# JUSTISBYGG PÅ ROMERIKE, LILLESTRØM VURDERING AV SETNINGER

**JUSTISBYGG PÅ ROMERIKE, LILLESTRØM  
PRØVEGRAVING**

Statens bygge- og eiendomsdirektorat  
Postboks 8106 - Oslo-Dep  
0032 Oslo 1Justisbygg på Romerike, flomvannstand

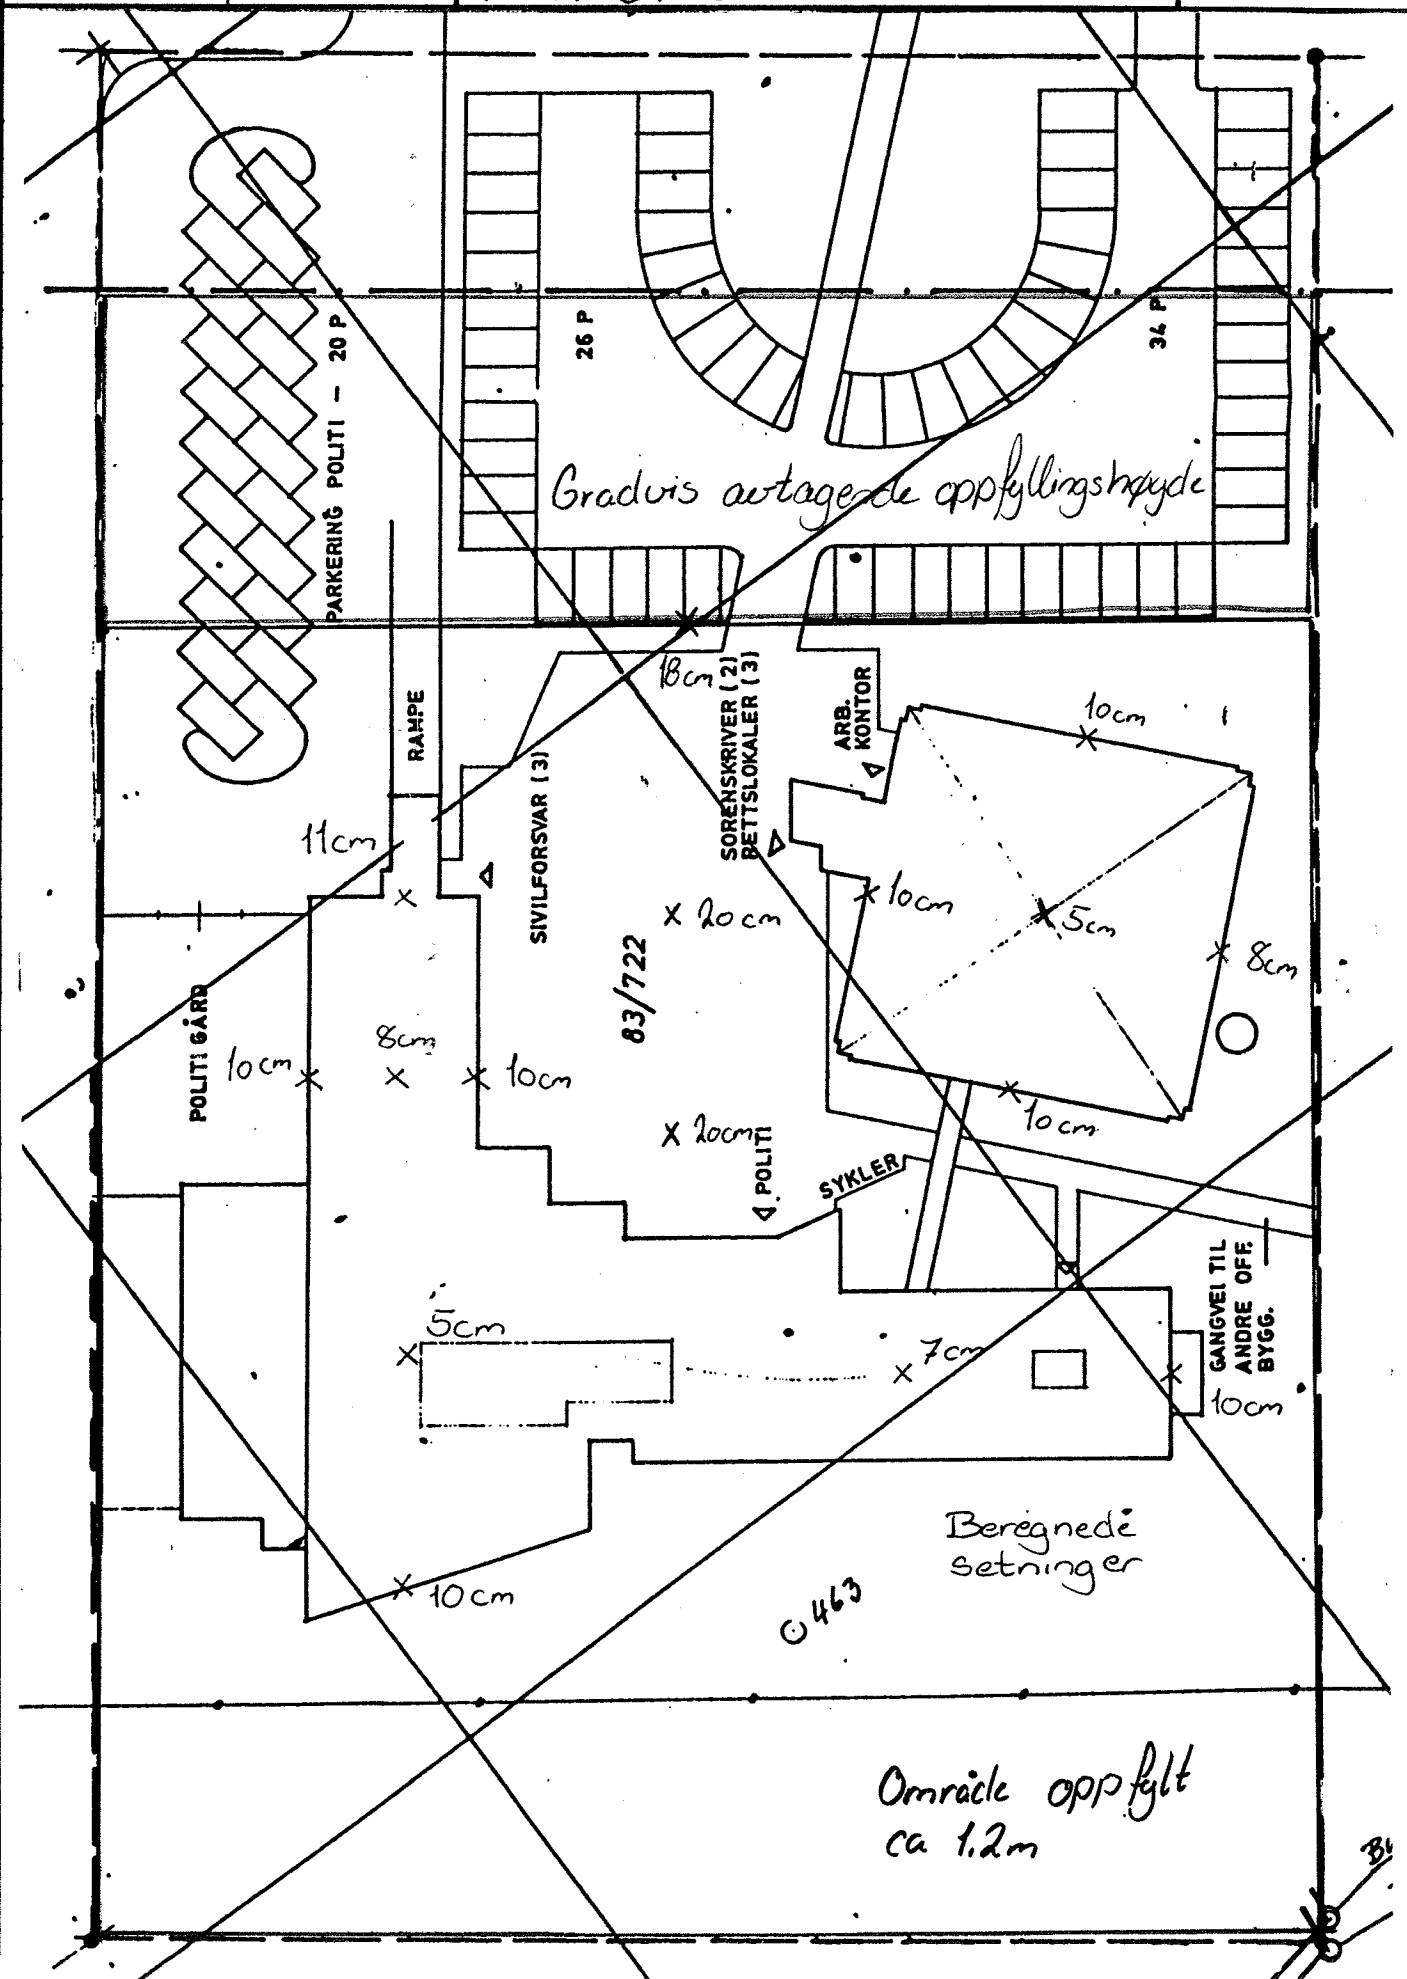
Ved beregningene er det antatt en gjennomsnittlig oppfyllingshøyde på 1.2 m rundt bygningene og en avtrapping mot nord-øst som vist på vedlagte skisse. Oppfyllingen gir beregningsmessig setninger i området 5 til 10 cm for bygningene og ca. 20 cm i fyllingen, se også vedlagte skisse.
